## Projektwerkstatt „Fahrradfreundliches Brand“

### Stellungnahme RVR Brand – Rombachstraße

hiermit erhalten Sie die Stellungnahme der Projektwerkstatt „Fahrradfreundliches Brand“ zu der im Rahmen der Bürgerinformation am 28. März 2022 vorgestellten Planung der Rad-Vorrang-Route Brand im Abschnitt Rombachstraße. Wir begrüßen es, dass diverse Anregungen – basierend auf der von uns im August 2019 vorgestellten Planung <sup>[i]</sup> – aufgegriffen wurden. Andererseits sehen wir auch wesentliche Planungsziele bei der jetzt vorgelegten Planung der Stadt weiterhin nicht erfüllt. Es ist notwendig eine sichere, komfortable und zügige Führung des Radverkehrs im Verlauf der RVR Brand für alle Radfahrende zu ermöglichen. Nur ein attraktiver Radweg überzeugt, unsichere RadfahrerInnen überhaupt Rad zu fahren und geübte RadfahrerInnen statt der Kfz-Fahrbahn den Radweg zu nutzen.

## Kreuzung Rombachstraße/Wolferskaul an der Schwimmhalle Brand

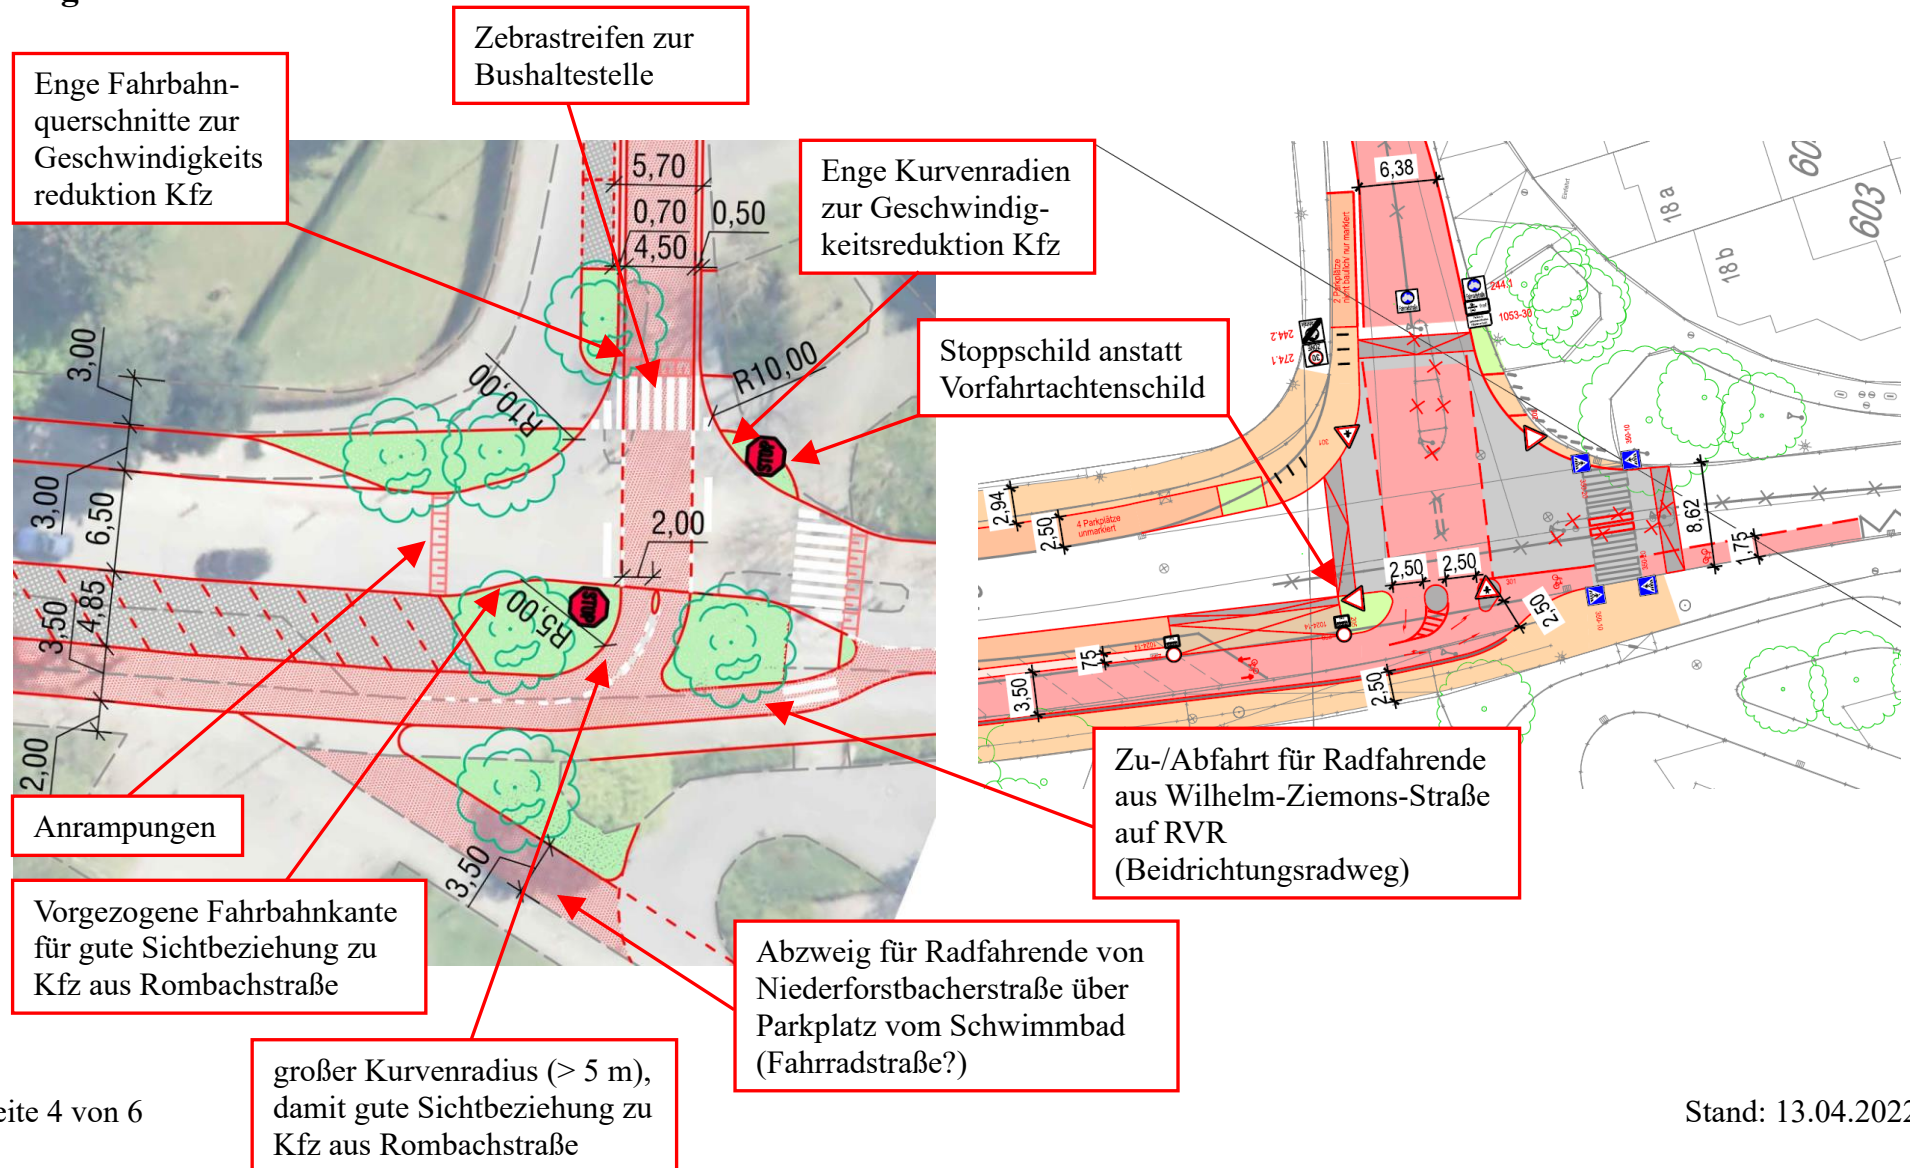
1. **Knoten Wolferskaul/Rombachstraße** (siehe Seite 4 - Vergleich der Planungen FFBrand/Stadt)
  - a. V1 wird abgelehnt, da hier der RVR keine Vorfahrt gewährt wird (entgegen RVR-Konzept und politisch beschlossenen Planungsauftrag); zudem verschlechtert sich die Situation im Vergleich zum Status quo („Rechts-vor-Links-Regelung“). Die komplexe Kreuzungssituation mit vorfahrtsberechtigten Fahrzeugen aus bis zu drei Achsen überfordert Kinder, Jugendliche und ältere Menschen.

- b. V2 gewährt die notwendige Vorfahrt der RVR, sollte aber noch optimiert werden:
    - Stoppschild in der Achse Rombachstraße.
    - Keine steile Anrampung im Verlauf der RVR, da hier Vorfahrt gilt.

- Straßenquerschnitte stärker einengen, damit Lkw und Busse mit Schrittgeschwindigkeit abbiegen, so wie es in der StVO § 9 Absatz 6 gefordert ist.
    - Die RVR in einem größeren Bogen zur Rombachstraße führen, damit die Blickbeziehungen zur Achse Rombachstraße verbessert werden und der Radverkehr auf längerer Strecke im 90°-Winkel auf die Rombachstraße trifft.

- Da die Roteinfärbung der Fahrradstraße bis zum Radweg durchgezogen wird, sollte diese auch dem „Aachener Gestaltungsstandard für Fahrradstraßen“ entsprechen (4,50 m Breite).

- Radfahrende, die entlang Wolferskaul aus Richtung Niederforstbacher Straße kommen, müssen vor dem Zebrastreifen auf den linksseitigen Zweirichtungsradweg geführt werden oder können den Zebrastreifen für den Wechsel der Fahrbahnseite nutzen.

- c. Eine Ampel an der Kreuzung, wie in der Bürgerinfo gefordert, würde nur in der Spitzenzeit/Rushhour geringe Vorteile bringen. In der übrigen Zeit würde sie den Radverkehr nur unnötig behindern (Eine Ampel ist nicht zulässig in Tempo-30-Zonen und Fahrradstraßen).

## Kreuzung Rombachstraße/Vennbahn

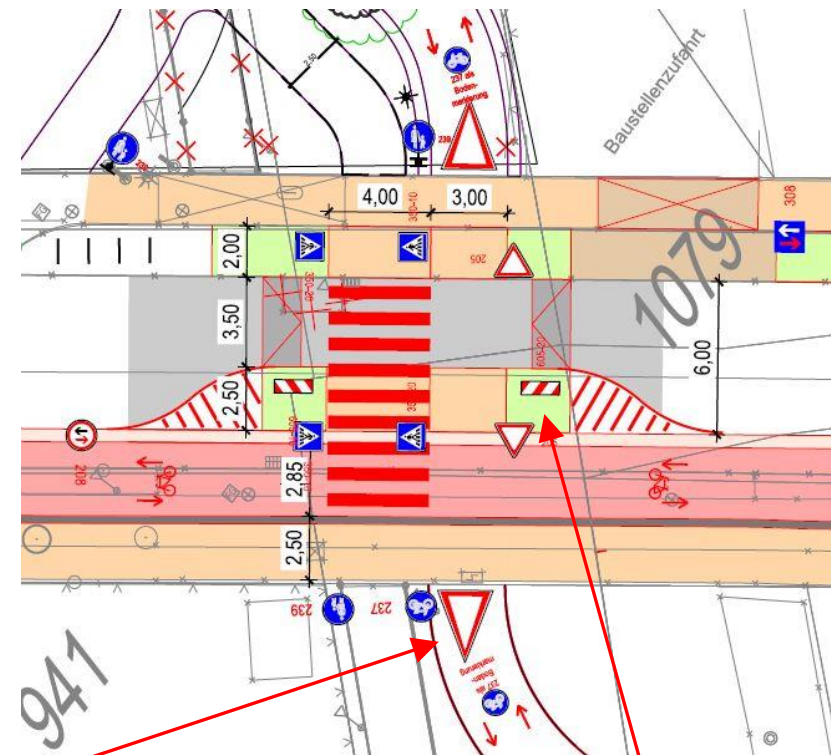
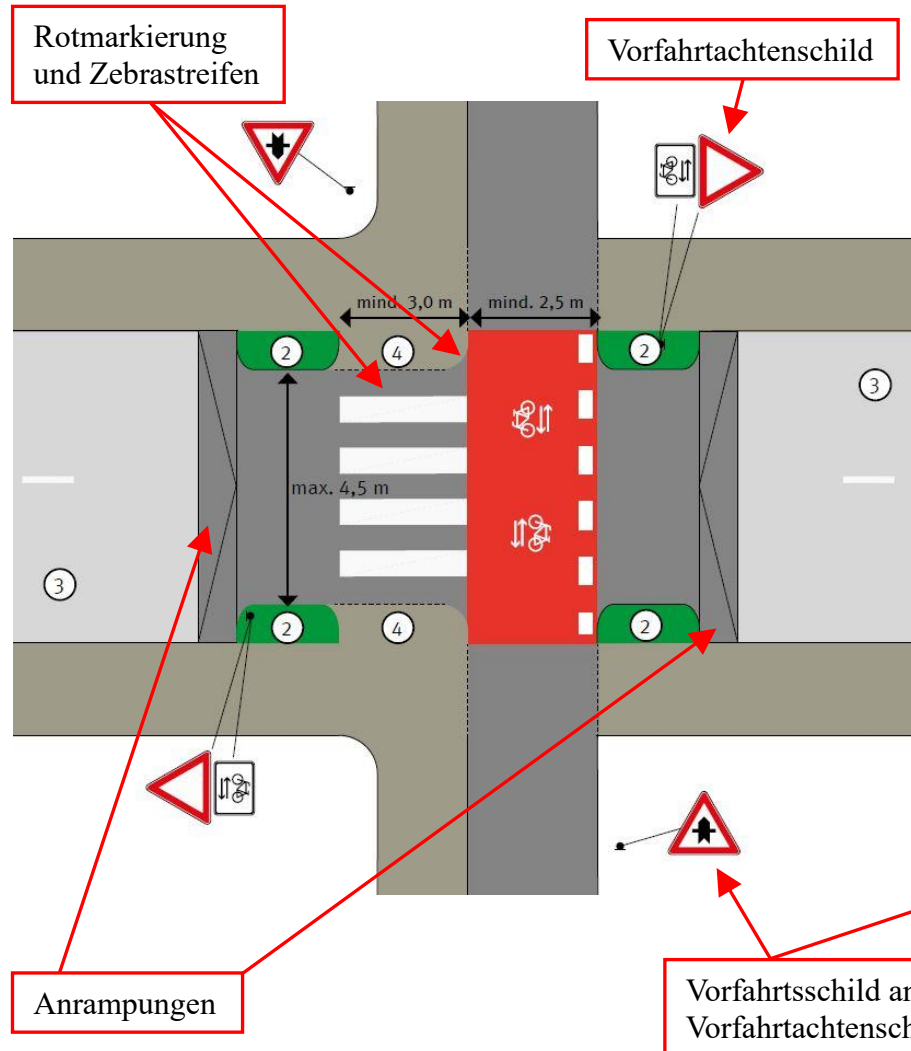
- a. Grundsätzlich sollten alle Nutzer der Vennbahn Vorrang vor dem querenden Kfz-Verkehr haben. Eine unterschiedliche Regelung verwirrt nur. In der AGFS-Broschüre <sup>[iv]</sup> wird die Querungsstelle QSR 04A beschrieben. Durch Fahrbahnverengung, Anrampung, Beschilderung und Bodenmarkierung wird hier dem Kfz-Verkehr ausreichend verdeutlicht, dass Fuß- und Radverkehr quert, Vorfahrt hat und eine besondere Sorgfaltspflicht für Kfz-Fahrer besteht.

- b. V1 wird bevorzugt, da diese Planung sich an den gut funktionierenden Kreuzungssituationen an der Münsterstraße/Vennbahn bzw. Friedensstraße/Radweg „Aachen – Jülich“ orientiert. Durch die Einengung entsteht eine zusätzliche Fläche, die das Abbiegen von der RVR auf die Vennbahn deutlich sicherer macht.

- c. V2 wird nachteilig eingeschätzt, da die Vorrangsituation von FußgängerInnen durch den nicht eingeeengten Straßenquerschnitt nicht deutlich genug wird. Das Abbiegen von der RVR auf die Vennbahn ist gefährlich, da keine ausreichenden Kurvenradien vorhanden sind.

- d. Die zukünftige Aufteilung der Vennbahn in getrennte Geh- und Radwege wird begrüßt. Die

Verschwenkung des Radwegs erhöht die Aufmerksamkeit auf den Kreuzungsbereich. Dennoch sollten die Kurvenradien gemäß den Vorgaben der ERA <sup>[v]</sup> mindestens 20 m betragen.

Positiv:  
Fahrbahnverengung wie gut funktionierende Kreuzung Münsterstraße/ Vennbahn
